RAPPORT D'ENQUETE PUBLIQUE RELATIF AU PROJET DE LIGNE VERTE 18 DU RESEAU DE TRANSPORT PUBLIC DU GRAND PARIS EXPRESS

Enquête publique du lundi 21 mars 2016 au mardi 26 avril 2016 inclus

RAPPORT : 2^{ème} PARTIE – TOME 2/2

- EVALUATION DU PROJET SOUMIS A ENQUETE PUBLIQUE – THEMES E A G
- APPRECIATION DU PROJET SOUMIS A ENQUETE PUBLIQUE

Exemple de dispositif insonorisant et invisible

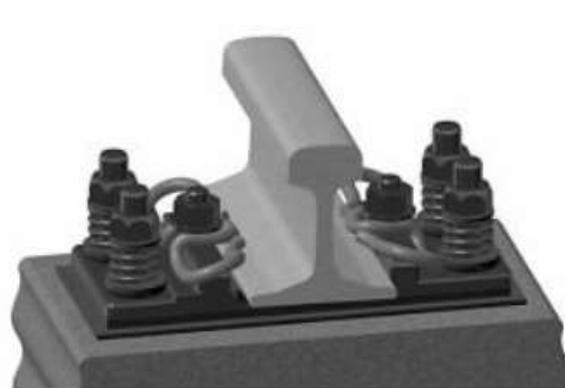
Question complémentaire n°2 : *Avez-vous des exemples d'écran ou absorbeur notamment s'agissant du viaduc ?*

A titre d'exemple, les images ci-dessous montrent des dispositifs existants parmi ceux qui pourraient être utilisés sur certaines portions de la Ligne 18, selon nécessité.

Découpage du tracé aérien en fonction des situations paysagères

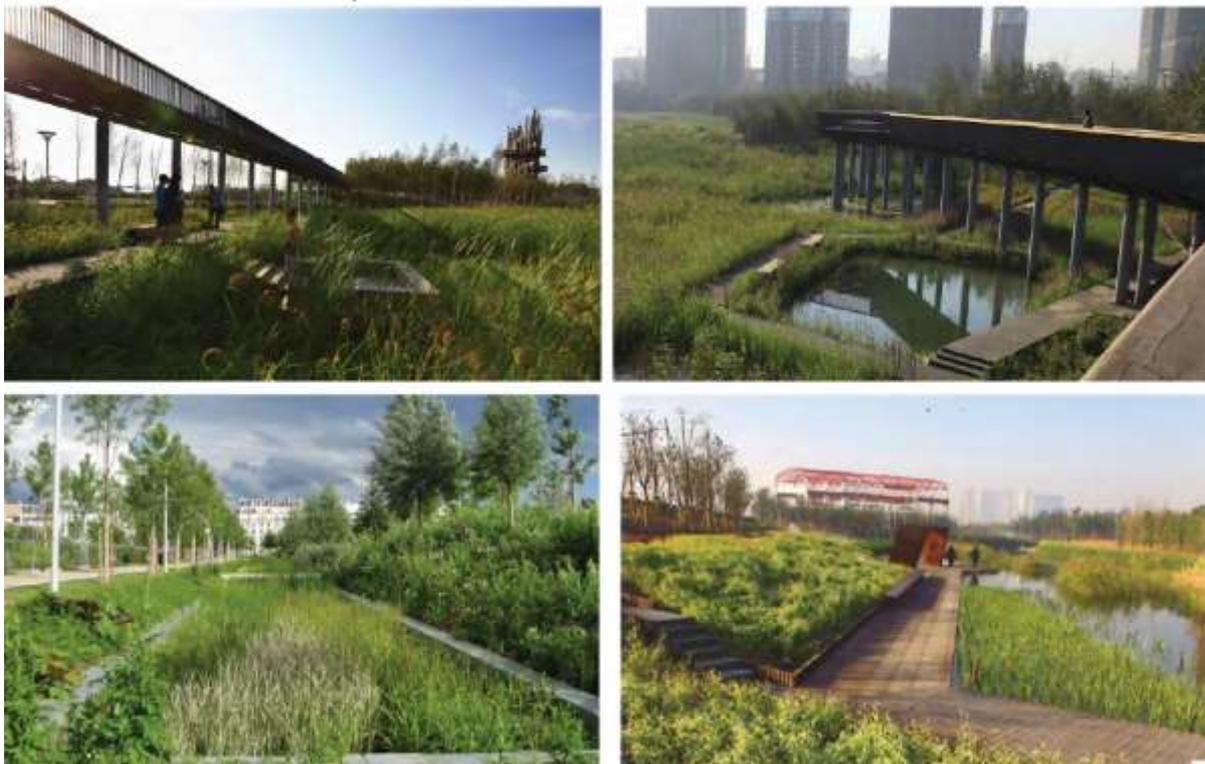
Question précisée : S'agissant de l'insertion paysagère du viaduc sur ce tronçon de la ligne :

- montrer comment le viaduc s'intégrera dans le paysage - quels types de végétalisation sont possibles pour en améliorer l'intégration? sur le viaduc lui-même? sur les piliers ?
- montrer par des croquis ou des coupes quel aspect visuel revêtira le viaduc à partir des plus proches maisons d'habitation ? Champ de visibilité sur le viaduc à partir des habitations en site négatif ou positif ?
- présenter des exemples de possibles réalisations prenant en compte les aspects paysagers.

2. La SGP avait identifié précisément 11 situations paysagères différentes sur les ~13 km du parcours, notamment suite aux recommandations de l'Autorité environnementale. Les éléments correspondants figurent dans la pièce J.9 du dossier d'enquête (pages 46 à 60).

Ce travail préliminaire est actuellement repris et approfondi par le paysagiste du maître d'œuvre (cf. carte ci-dessous). La réponse d'insertion paysagère sera différenciée selon chaque situation rencontrée.

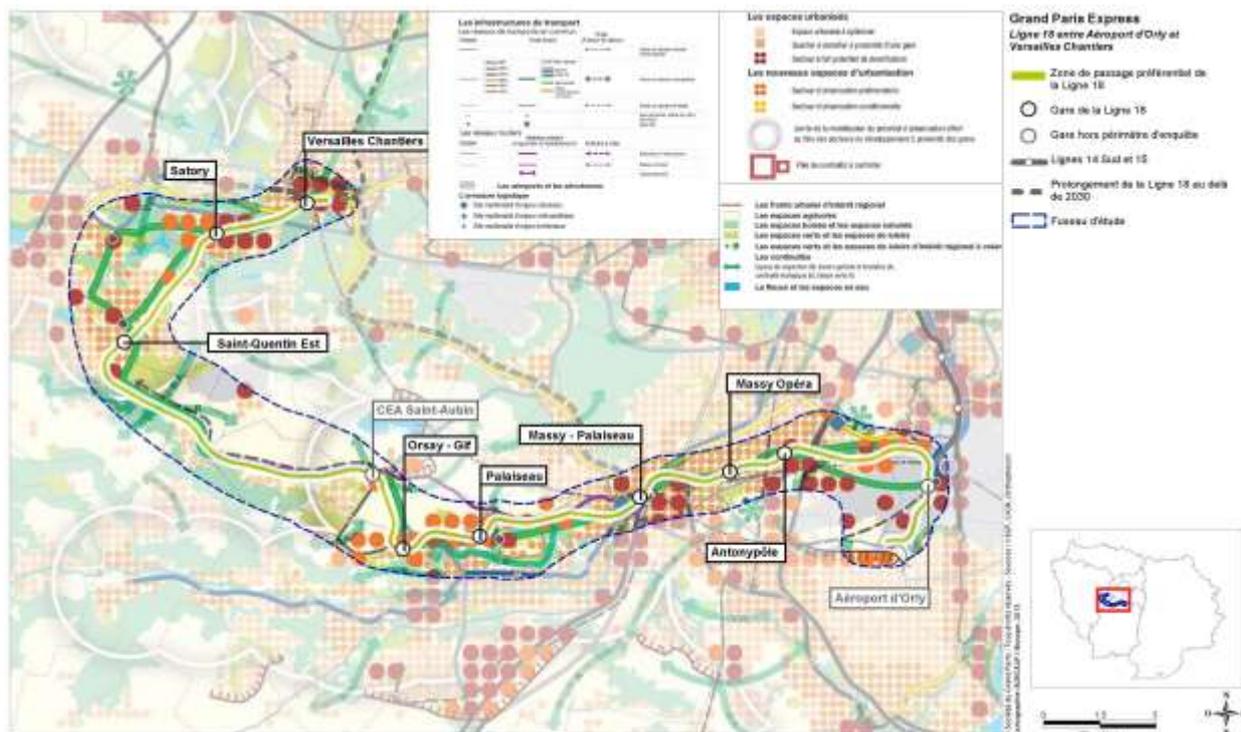
Compte tenu des risques présentés par le tracé initial passant sous le quartier de la Bretonnière, la commission d'enquête estime que le tracé alternatif proposé par la commission d'enquête passant sous l'emprise du Golf National doit être privilégié.

Au terme de ces études complémentaires, la SGP est aujourd'hui en mesure de proposer un tracé souterrain qui évite le quartier de la Bretonnière. Ce tracé évite également les logements en cours de construction à Guyancourt (au nord de la gare de Saint-Quentin-Est).
